**Uchwała Nr
Rady Miasta Lublin**

w sprawie zamiaru przeniesienia Pomnika Nieznanego Żołnierza z Placu Litewskiego w Lublinie na cmentarz wojskowo-komunalny przy ul. Białej w Lublinie oraz budowy na Placu Litewskim, w miejscu przeniesionego Pomnika, Pomnika Nieznanego Żołnierza w formie nawiązującej do Pomnika z okresu międzywojennego

**Zespołu ds. Wznoszenia pomników na terenie Miasta Lublin
dotycząca wniosku Związku Żołnierzy Armii Krajowej oraz członków WKOPWiM
dotyczącego rekonstrukcji pomnika Nieznanego Żołnierza, w związku z przebudową Placu
Litewskiego w Lublinie.**

PROJEKT POMNIKA NIEZNAWNEGO ŻOŁNIERZA NA PLACU LITEWSKIM W LUBLINIE

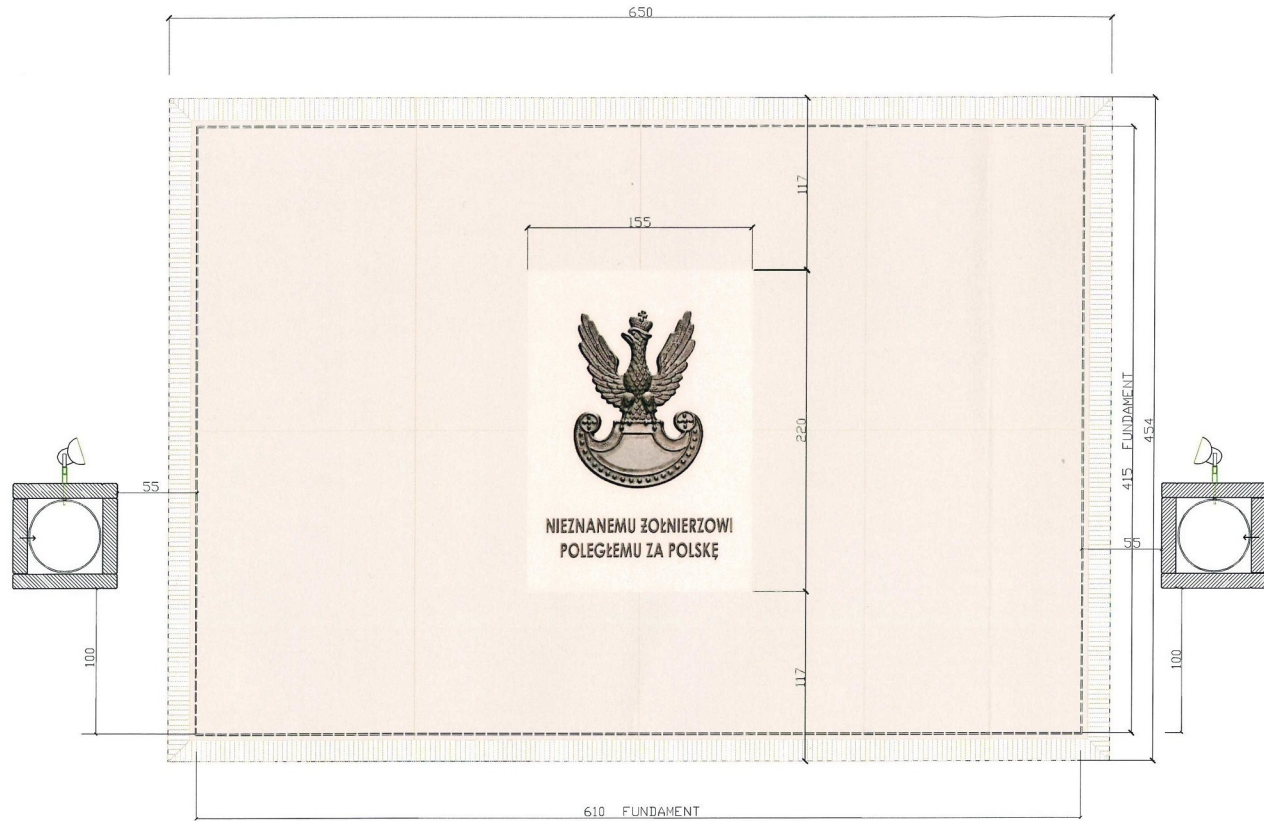
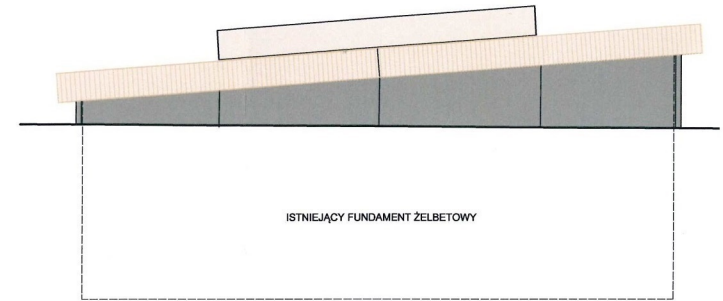
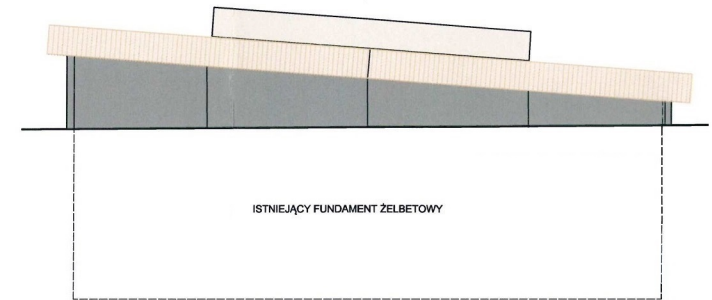
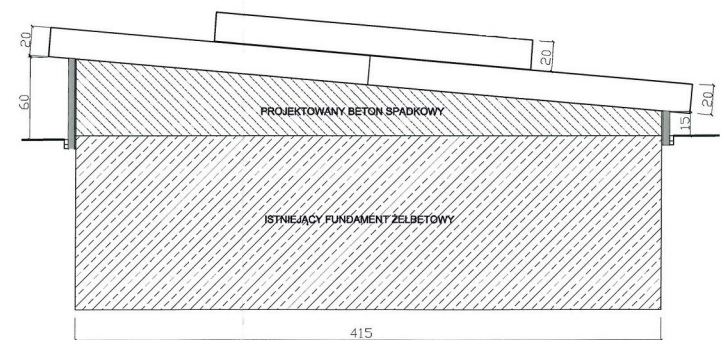
- Obecny projekt jest projektem budowlanym.
- Nie może być on uznany za rekonstrukcję ponieważ jedyne, dostępne zdjęcie archiwalne nie pokazuje płyty tego pomnika, w związku z tym obecny projekt nie jest jego rekonstrukcją.

- Wykorzystany na płycie motyw rzeźbiarski – Orła - jest zbyt mały w skali pomnika, a pierwotne użycie symbolu Orła było zawsze prezentowane w pozycji wertykalnej (na czapce), nie horyzontalnej.

- Ze względu na rangę pomnika Zespół wskazuje na konieczność przeprowadzenia konkursu, tak aby forma upamiętnienia była adekwatna do jego wartości historycznej i kulturowej, przy czym wskazujemy na konieczność wzięcia pod uwagę istniejących pomników na Placu Litewskim, aby bryła nie była w stosunku do nich konkurencyjna. Wskazujemy także na powiązania z tradycją przedwojennego pomnika (nie jest możliwa rekonstrukcja).

- Do momentu wyłonienia w drodze konkursu nowego pomnika, i jego wykonania – proponujemy pozostawienie obecnego na dawnym miejscu.
